TECHNICAL BULLETIN

FUJI HEAVY INDUSTRIES LTD.

NO. 200-012

1. 標 題： FA-200-180型補助燃料ポンプ，ヒューズ又はサーキット・ブレーカの変更について
2. 適用機体： FA-200-180型（FA-200-180A0型を除く）の機体で製造番号#12～#292号機迄の機体
3. 適用度： 要望事項
4. 目的： 補助燃料ポンプの定格電流が5アンペアから，6アンペアに変更になったため，ヒューズ又は，サーキット・ブレーカの容量を変更する。
5. 指示： 補助燃料ポンプのヒューズ又はサーキット・ブレーカを5アンペアから10アンペアに変更する。
6. 実施時期： 補助燃料ポンプ交換時。
7. 承認： 航空局承認対象外
8. 所要部品： この作業には，下記の部品が必要である。

図-1 サーキット・ブレーカ取付の機体

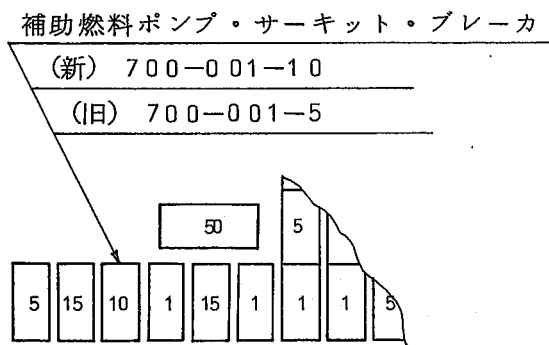
1 2 - 2 サーキット・ブレーカ取付の機体 (図-1)

- 1) バスーバ及び系統リード線より, 補助燃料ポンプ, サーキット・ブレーカ (5A) を分離し計器板, 下部パネルより取外す。
- 2) 計器板, 下部パネルに補助燃料ポンプ, サーキット・ブレーカ (10A) を取付, バスーバ及び系統リード線 (線番 Q 2 A 2 0) を接続する。
- 3) 作動確認を実施する。

図-2 ヒューズ取付の機体

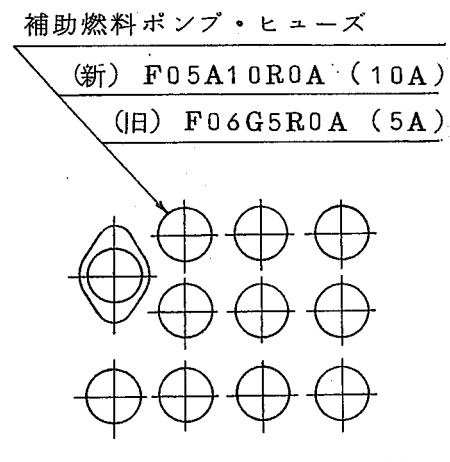
1 2 - 1 ヒューズ取付の機体 (図-2)

- 1) 補助燃料ポンプ・ヒューズ・ホルダーより5Aヒューズを取外し, 10Aヒューズを取付る。
- 2) シルク・スクリーン, " FUEL BOOSTER PUMP 5A " の " 5 " の文字を消し, 白ペイントにて " 10 " の文字を画く。
- 3) 作動確認を実施する。
